工程变更通知书 (ECN)

变更申请时间	2021.03.08	车型代号	3.0	变更申请输入文件	问题整改
客户名称	---	提出人	<input type="checkbox"/> 客户 <input checked="" type="checkbox"/> 公司 <input type="checkbox"/> 供应商	ECR编号	ECR0006183
总成名称	座框骨架焊接总成/副司机座框骨架焊接总成			总成件号	SHT0010836/SHT0011418
零/部件名称	仰角调节轴套/座框左侧外边板/座框右侧外边板			零/部件件号:	SHT0010841/SHT0010120/SHT0010124
项目阶段	<input type="checkbox"/> PCP 阶段 <input type="checkbox"/> ED 阶段 <input type="checkbox"/> ET 阶段 <input checked="" type="checkbox"/> PT 阶段 <input type="checkbox"/> SOP 阶段			变更零件类型	<input checked="" type="checkbox"/> 自制件 <input checked="" type="checkbox"/> 采购件 <input type="checkbox"/> 外协件
更改类型	<input checked="" type="checkbox"/> 设计 <input type="checkbox"/> 工艺 <input type="checkbox"/> 模具 <input type="checkbox"/> 夹具 <input type="checkbox"/> 检具 <input type="checkbox"/> 试验\检测方法 <input type="checkbox"/> 原材料 <input type="checkbox"/> 重要二次配套 <input type="checkbox"/> 其他:				
更改原因	<input checked="" type="checkbox"/> 改进措施 <input type="checkbox"/> 预防措施 <input type="checkbox"/> VA/VE <input type="checkbox"/> 客户要求 <input type="checkbox"/> 其它			是否需提交客户批准	<input type="checkbox"/> 是 <input checked="" type="checkbox"/> 否 <input type="checkbox"/> N/A

工程变更申请书 (ECR)

对策验证报告

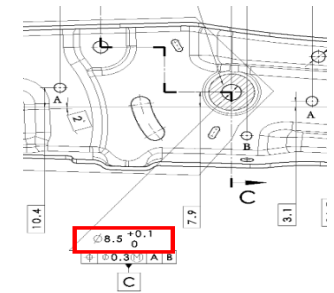
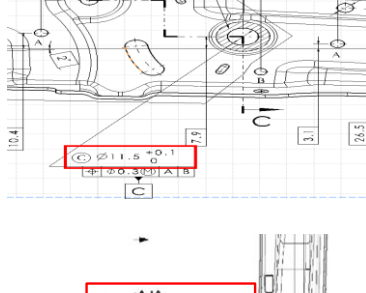
变更申请内容	变更申请前:	变更后:
	<p>SHT0010841仰角调节轴套</p>  <p>SHT0010120座框左侧外边板 SHT0010124座框右侧外边板</p> 	<p>SHT0010841仰角调节轴套</p>  <p>SHT0010120座框左侧外边板 SHT0010124座框右侧外边板</p>  <p>涉及影响的焊接总成包含: SHT0010119座框左边板焊接总成 SHT0011420副司机座框右边板焊接总成 SHT0010123座框右边板焊接总成 SHT0011419副司机座框左边板焊接总成 SHT0010836座框骨架焊接总成 SHT0011418副司机座框骨架焊接总成</p>
是否影响其它项目? (下列填写项目名称)		<input type="checkbox"/> 是 <input checked="" type="checkbox"/> 否
